A 66 Frankfurt am Main – Hanau, Teilabschnitt Tunnel Riederwald

## Planänderung Tunnel einschließlich AD Erlenbruch, Obere Ebene und Lärmschutz

## 4. Deckblatt zur Planänderung

- Erläuterungsbericht -

Bild 3: Auszug Höhenplan Nordröhre – Höhenvergleich Tunnelgradiente alt (Plafe 2007) / neu

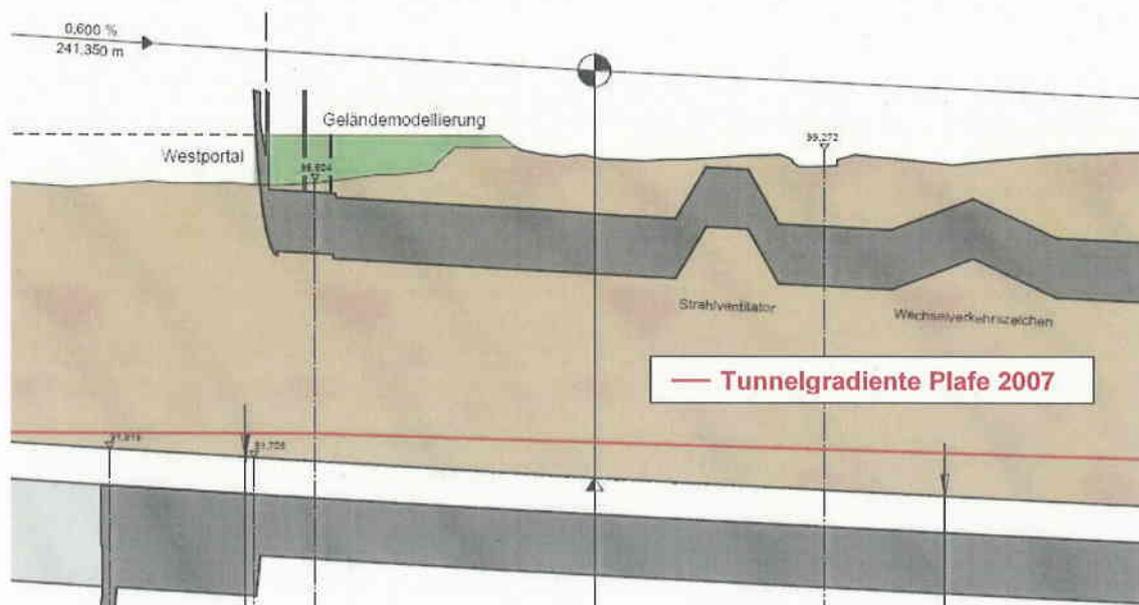
Eine Anpassung der Gradienten im Tunnelbereich wurde erforderlich, um die Mindestlängsneigung gemäß den Richtlinien für die Ausstattung und den Betrieb von Straßentunneln, Ausgabe 2006 (RABT 06) von 0,5 % einzuhalten. Durch die Absenkung der Gradienten der Nordröhre um max. 1,77 m und der Südröhre um max. 2,22 m wird eine Längsneigung von 0,5 % bis 0,6 % erreicht. Weiterhin war eine Anpassung der Längsneigung in den westlichen und östlichen Tunnelvorfeldern bzw. Rampen erforderlich.

In den neu erstellten Höhenplänen (vgl. Unterlage 8) ist zum Vergleich die Höhenführung gem. Planfeststellung 2007 nachrichtlich mit einer roten Linie dargestellt worden.

Bild 4: Überlagerung Rampenbereich AD Erlenbruch Planung Plafe 2007 mit aktueller Planung

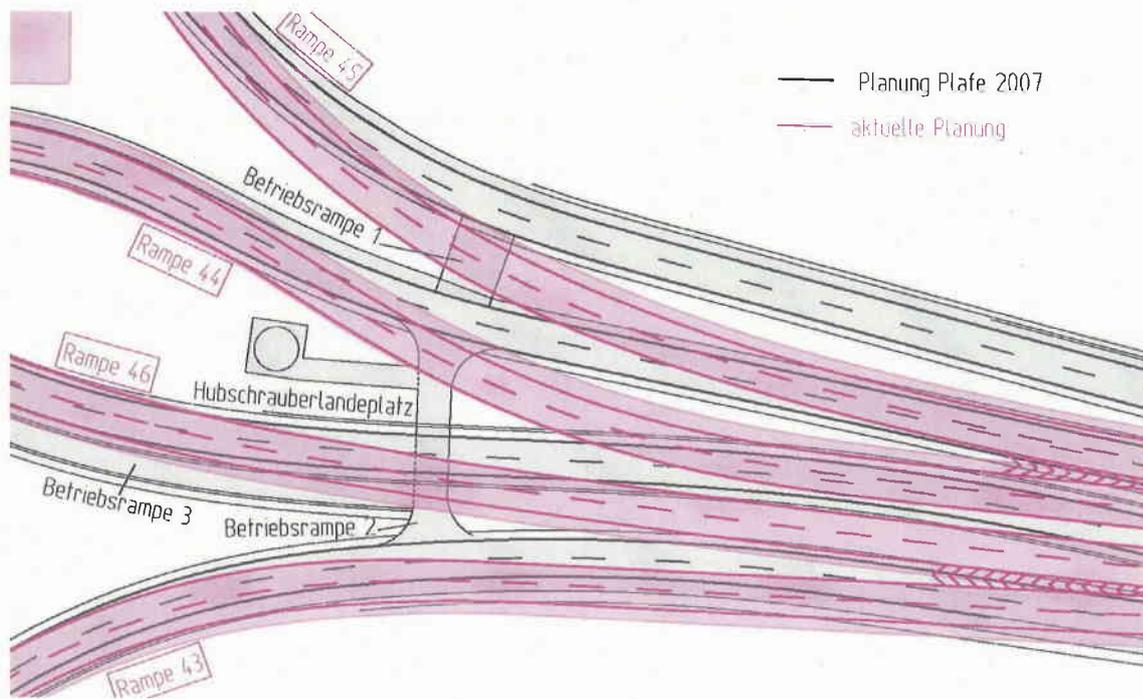
Es war gemäß Planfeststellungsbeschluss aus 2007 vorgesehen, in der Fläche zwischen den „inneren“ Rampen 44 und 46 des AD Erlenbruch einen Hubschrauberlandeplatz einzurichten (vgl. Bild 4). Um diesen Landeplatz von allen Rampen aus anfahren zu können, war eine höhengleiche Verbindung zwischen allen Rampen geplant, die auch als Betriebsumfahrung hätte genutzt werden können. Gemäß Sicherheitsdokumentation wird heute das ausgedehnte Tunnelvorfeld als sinnvollere und ausreichende Landemöglichkeit für Rettungshubschrauber erachtet.

Mit dem Verzicht des Hubschrauberlandeplatzes war der Aufwand zur Einrichtung einer reinen Betriebsumfahrung an dieser Stelle unverhältnismäßig hoch. Die Betriebsumfahrung entfällt daher ersatzlos. Das interne Betriebskonzept der Straßenbauverwaltung (z.B. Wendemöglichkeiten für den Winterdienst etc.) stützt sich auf die ohnehin vorhandenen Umfahrungsmöglichkeiten im Straßennetz (AS Borsigallee, AS F-Friedberger Landstraße, AS F-Ost).

Durch den Wegfall dieser Zwangspunkte innerhalb des Autobahndreiecks (Hubschrauberlandeplatz, Betriebsumfahrung) ist es nunmehr möglich, die Rampenführung des AD zu optimieren und die Rampen früher zusammenzuführen.

Hierdurch verringern sich in Folge auch die erforderlichen Aufweitungen (4-streifige Tunnelröhre) des westlichen Tunnelendes. Die ehemals bis Bau-km 1+910 reichende Aufweitung des Tunnels reicht in der Südröhre nun nur noch bis Bau-km 1+760 und in der Nordröhre bis Bau-km 1+780.

Bild 7: Vergleich AD Erlenbruch (Plafe 2007) mit Geltungsbereich Plafe BG E1- Entfall Einschnittsböschungen

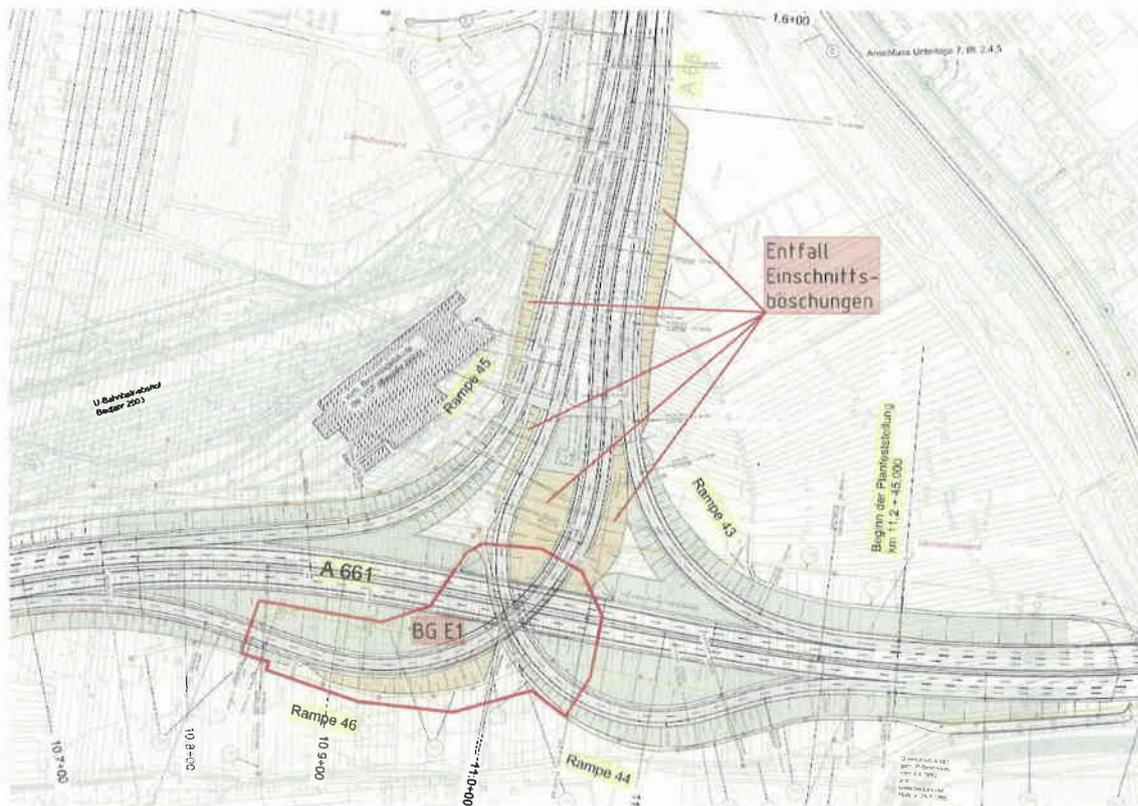
Das AD Erlenbruch sowie die AS Borsigallee liegen teilweise im Grundwasser. In der Planfeststellung von 2007 wurde von der Möglichkeit ausgegangen, die betroffenen Rampen mittels Einschnittsböschungen an das Bestandsgelände anzuschließen. Auf Basis des vertieften Grundwassermonitorings das bereits seit ca. 10 Jahren im Umfeld des Riederwaldtunnels durchgeführt wird, wurden Bemessungswasserstände für die Ausbildung und Bemessung der konstruktiven Tunnelbauwerke und Tröge festgelegt. Die bisher angenommene Möglichkeit der Herstellung von Einschnittsböschungen unterhalb des Grundwasserniveaus ist sehr kostenintensiv. Aus diesem Grund sollen die unterhalb des Grundwasserniveaus liegenden Abschnitte gemäß dem vorgelegten Planänderungsverfahren als Grundwassertröge (sogenannte „Weiße Wannen“) realisiert werden. Hierdurch entfallen östlich der A 661 die Einschnittsböschungen entlang der Rampen 43 bis 46 auf einer Länge von ca. 590 m. Im Planänderungsverfahren zur Baugrube E1 wurde diese Änderung jedoch nur für den Geltungsbereich der Baugrube (siehe Bild 7 innerhalb des roten Polygonzuges) planfestgestellt (vgl. Unterlage 7, Blatt 1 mit Unterlage 7, Blatt 1b).

Bild 8: Ausschnitt Unterlage 7, Blatt 4.1a - Obere Ebene - Kreuzungsbereich Haenischstraße/ Schöfflestraße

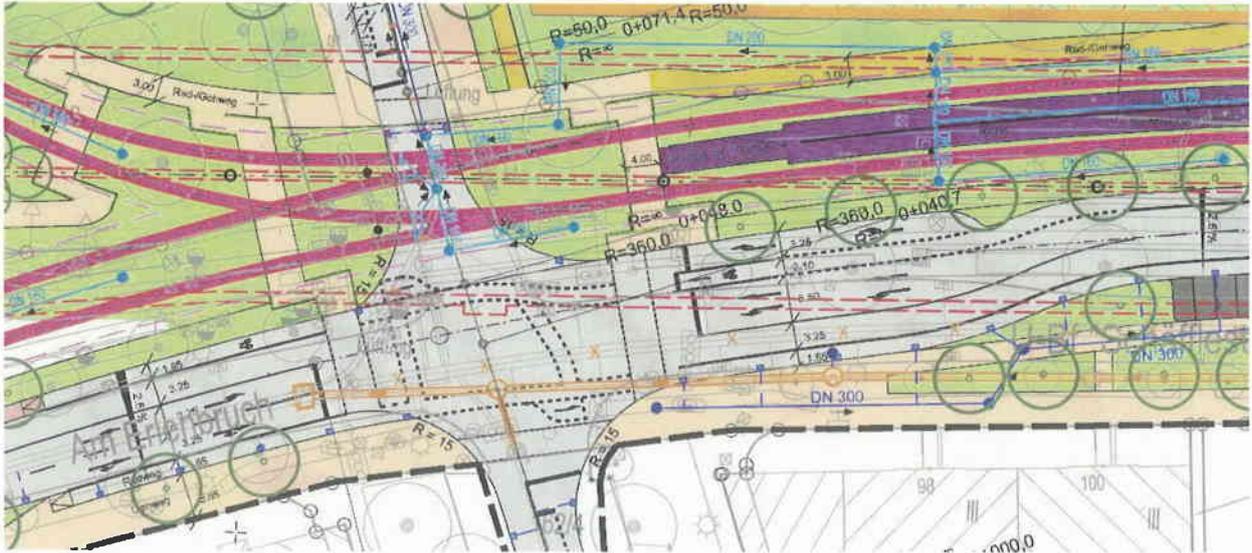
Wesentliche Änderungen der Planung zur Oberen Ebene:

- Anordnung separater Radfahrstreifen in der Fahrbahn mit speziellen Abbiegestreifen zum sicheren Linksabbiegen für Radfahrer,
- trassierungstechnische Optimierung des Gleisdreiecks sowie der gesamten Stadtbahntrasse,
- Anpassungen und Optimierungen des vorhandenen und geplanten Rad- und Gehwegenetzes,
- Planung sicherer Überquerungsstellen (Überwege) für Fußgänger und Radfahrer insbesondere im Bereich der Stadtbahnanlagen,
- Planung einer 3-zeiligen Allee als wesentlicher Bestandteil des städtischen Straßenraumes,
- Anordnung von Senkrechtparkern anstelle von Längsparkern gegenüber der bisherigen Planung.

Bild 14: Auszug aus Übersichtslageplan Entwässerung Unterlage 13.1, Blatt 1a

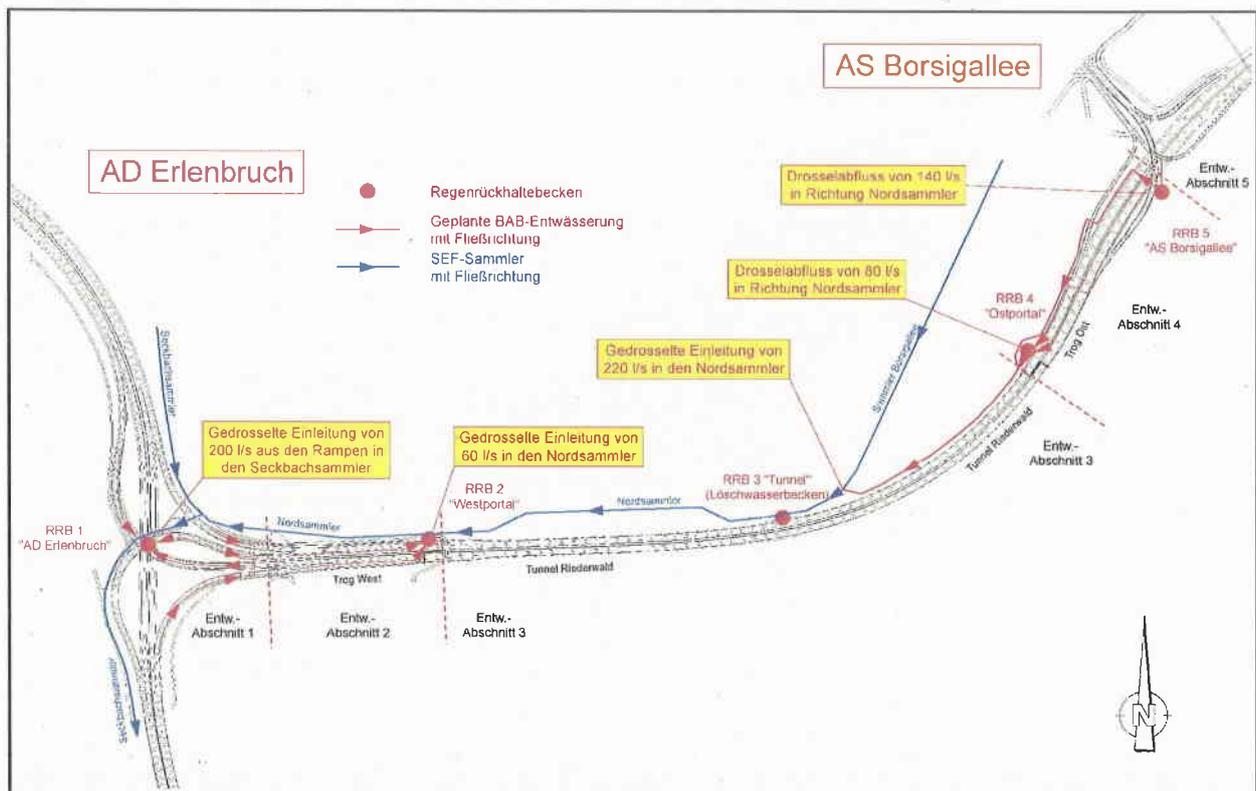
Aus dem vorgenannten Änderungsbedarf bzw. den genutzten Optimierungsmöglichkeiten resultieren u.a. die Neuaufteilung der Entwässerungsabschnitte und die Planung von 2 zusätzlichen Regenrückhaltebecken einschließlich der Nachrechnung bzw. der Neudimensionierung der bisherigen geplanten Regenrückhaltebecken. Insgesamt werden 5 Regenrückhaltebecken zur ordnungsgemäßen Entwässerung notwendig (vgl. Unterlage 13.1, Blatt 1 mit Unterlage 13.1, Blatt 1a).

Aufgrund der zusätzlichen Regenrückhaltebecken und unter Berücksichtigung des bereits erfolgten Planänderungsverfahrens „Baugrube E1“ wurde die Nummerierung der Regenrückhaltebecken gegenüber der Planfeststellung aus 2007 angepasst.
